## INCIDENCIA 5985810 CR003846 - NORTE

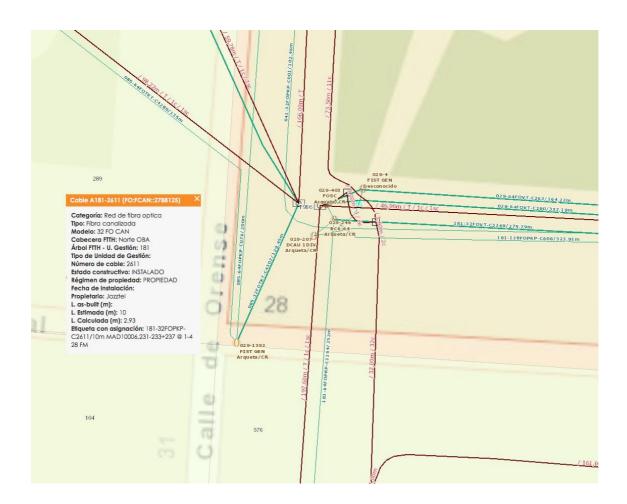
En incidencia NIVEL1 5984732 se comprobó que la avería había sido producida por trabajos realizados por despliegue en FIST 181E246, ya que el cable (garrota) de unión entre este empalme y la DCAU 181E207 de la incidencia cable 181-32FOPKP-C2611 es corto, no siendo posible trabajar individualmente en cada uno de los elementos siendo necesario sacar ambos de la CR003846 para realizar trabajos.

Sera necesaria el cambio del cable de alimentación de la DCAU 181E207 181-32FOPKP-C2611/10m MAD10006,231-233+237 @ 1-4 28 FM, instalando uno nuevo de la medida correcta para que ambos elementos queden fijados en sus soportes correspondientes en la CR y no sea necesario sacar ambos para realizar trabajos.

- Realizar cambio de cable 181E207 181-32FOPKP-C2611 entre el FIST 181E246 y la DCAU 181E207.

Instalar entre 10 /15 metros de nuevo cable, para que ambos elementos puedan quedar correctamente fijados en las CR003846, pudiendo ser sacados individualmente para poder realizar trabajos sobre ellos.
